## Nujno varnostno obvestilo

### Inzulinska črpalka MiniMed™ 780G

#### Napake črpalke po hitrem bolusu - posodobitev programske opreme

Referenca družbe Medtronic: FA963

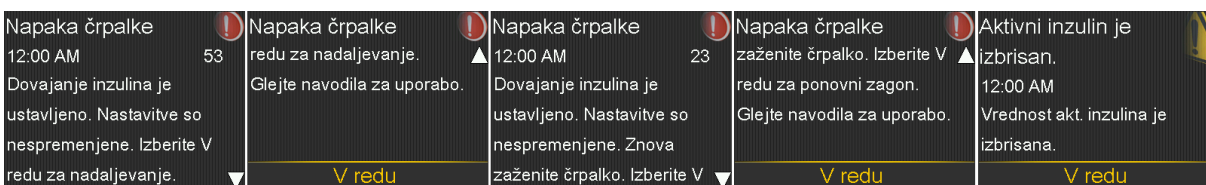
V črpalki MiniMed™ 780G s programsko opremo različice 6.5 je bila ugotovljena težava s programsko opremo, ki se pojavi pri dovajanju velike količine bolusa pri visoki hitrosti. **Ta težava lahko povzroči napake črpalke, če so izpolnjeni VSI naslednji pogoji:**

Če so izpolnjeni vsi zgoraj navedeni pogoji, črpalka v 2 minutah po končanem dovajanju bolusa prikaže napako črpalke 53, ki ji sledi še alarm napaka črpalke 23. Na zaslonu črpalke se prikažejo naslednji zasloni:

**Če si mora bolnik s črpalke dovajati velike količine bolusa (17,1 E) pri visoki hitrosti, je najbolje, da programsko opremo inzulinske črpalke MiniMed™ 780G nadgradi na različico 6.7.**
